Guleslettene industriområde - Innspel til Flora kommune og bystyret i samband med godkjenning av MTA

Pressemelding og samandrag:

Endringar føreslege av Zephyr 19.10.2017:

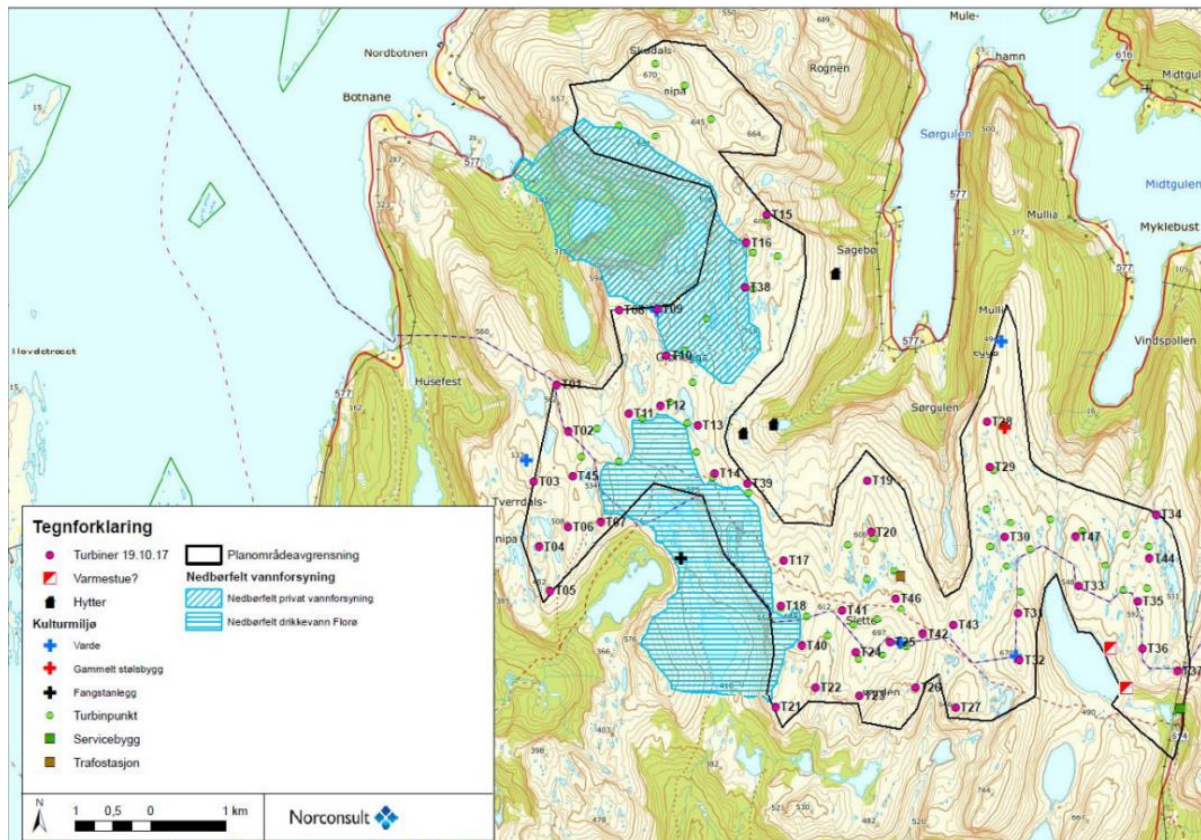
I sitt nye framlegg til plassering av turbinar inne i Guleslettene industriområde har Zephyr gjort vesentlege endringar samanlikna med dei planane som er grunnlaget for konsesjonen, og som Flora bystyre la til grunn for sitt fleirtalsvedtak for støtte til tiltaket (sjå Fig. 1 – grøne sirkelar er tidlegare utgangspunkt for plassering av vindturbinar). Dei føreslegne endringane medfører at ei rekke turbinar no blir flytta sørover mot kanten av planområdet. Dette kjem til å påverke friluftslivet, den visuelle ureininga og naturområda som grensar mot planområdet svært negativt. I tillegg vil flyttinga av turbinane nærare Florø by, stikk i strid med føresetnaden til Flora bystyre, føre til at nordre synsfeltet frå byen fullstendig vil verte dominert av vindturbinane. I tillegg vil fleire urørte vassdrag i planområdet, inkludert drikkevasskjelder, bli utsett for ureining frå kjemikalier og oljeavfall, slik erfaringar frå andre vindindustriområde viser. I konsesjonssøknaden var det enno att naturområde på Guleslettene som kunne bli nytta til friluftsliv, og som i mindre grad ville verte påverka av visuell ureining, støy og vegutbygging. Desse områda vert effektivt øydelagt som friluftsmål med Zephyr sine nye forslag til plasseringar. Dei utførde visualiseringsanalysane og støyberekningane Zephyr har fått utført i konsesjonssøknaden er i så måte verdilause.

Turbinane T27 og T32 er ekstremt uheldige for friluftslivet fordi dei kjem midt oppe på toppen av to av dei viktigaste turmåla. T31 har også fått ei uheldig plassering og burde vore flytta lenger nord til den plasseringa som står i konsesjonssøknaden. Vegane i tilknytning til desse turbinane, og arealet på minst 1.000 m² som skal planerast ut ved sida av kvar turbin, er også veldig uheldig for desse turbinane. Aller verst slik er T27, ettersom den vil krysse hovudturstien vestover, men T32 er også svært ille.

T21, T22, T23 og T26 er visuelt, og også når det gjeld støy (spesielt T26), uheldige for friluftslivet fordi dei kjem "midt i utsikten" frå Akslaskaret, Aksla, Terdalskeipen, Holten og topp 646.

T36 og T37 kjem nær ved utgangspunktet for dei aller fleste turane i området, og vil både visuelt og når det gjeld støy vere svært uheldige.

For alle desse områda vil dei nye plasseringane av turbinane T36, T37, T32 (dei 3 verste) og T31 vere svært uheldige både visuelt og når det gjeld støy. For ein del vindretningar, mellom anna når det er "nordavind og godvêr" vil støyen frå desse turbinane verte spesielt ille fordi det kan vere ganske kraftig vind der turbinane står, medan friluftsområda ligg i "vindskugge" slik at støyen vil høyrest ekstra godt.

T21 vil utgjere ei fare for hjortejegarane ved isingsforhold og lage ei stor støysone omkring Kupevatnet og Terdalshytta. Støyen den genererer vil gjere området mindre attraktivt for utleige av hjortejakt, noko som er ei viktig inntektskjelde for grunneigaren. Den vil og vere visuelt dominerande sett frå Florø og må flyttast vesentleg lenger nord.

T32, T26 og T27 er skrive om i kapittelet om friluftsliv og har ei svært uheldig plassering. Dei trugar det fiskerike Akslavatnet og Terdalsvassdraget, som er ei drikkevasskjelde, ved kjemikalie- og oljeutslepp.

T04, T05, T06 og T07 vil utgjere ein risiko for hjortejegerar i lia som ligg vest for Guleskarsvatnet ved isingsforhold. Dei ligg og for nære den DNT-merka turstien og støy og isprosjekt vil vere øydeleggende for bruken av området. Desse turbinane vil også generere støy som når ned i Uradalen, ein kystfuruskog med **nasjonal/regional verneverdi** og fleire raudliste-artar (Hanssen U, 2016). Dei må difor flyttast lenger nord.

T18 og T14 vil kunne sende isprosjekt ned i Sagadalen og vil utgjere ei fare for hjortejegerar. Støyen dei genererer vil sterkt påverke jaktopplevinga og redusere utleigeverdien av hjortejakta for grunneigaren.

T32 må trekkjast vesentleg lenger nord og aust. T26 og T27 må trekkast nordover og ut av nedslagsfeltet til Terdalsvassdraget, eller fjernast heilt. Dette for å eliminere risiko for olje og kjemikalier i Terdalsvassdraget/Akklaskarvatnet.
